# MODIFICHE AL MICROTRASMETTITORE AM O.C.

di CRISTIAN GIACOMINI

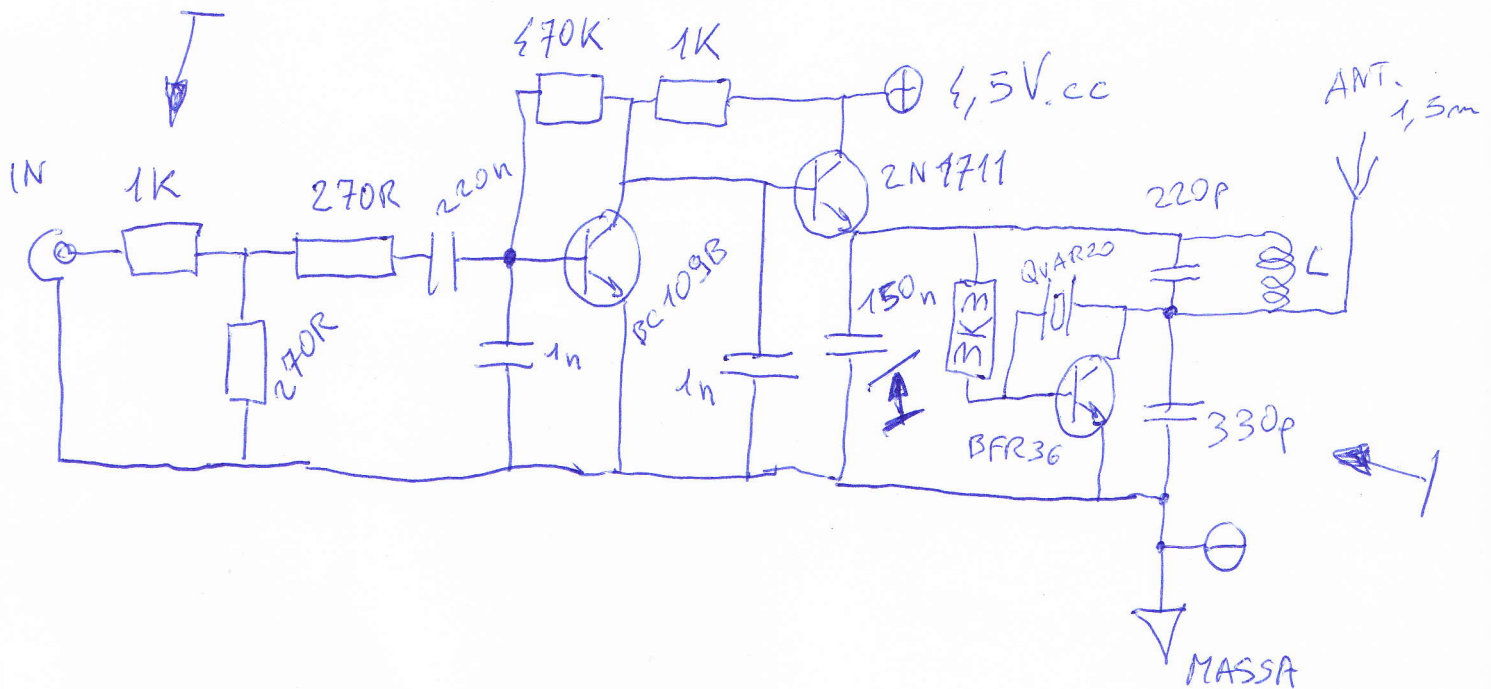
LA RESISTENZA DA 1K ATTENUA L'INGRESSO  
IL CONDENSATORE DA 150nF FILTRA LA MODULAZIONE.

IL CONDENSATORE DA 330pF ATTENUA LE ARMONICHE

È IMPORTANTE LA MASSA E L'ANTENNA, E UNA

CERTA DISTANZA DAL RICEVITORE, CIRCA 5m.

PER IL RESTO È UGUALE AL PROGETTO PRECEDENTE
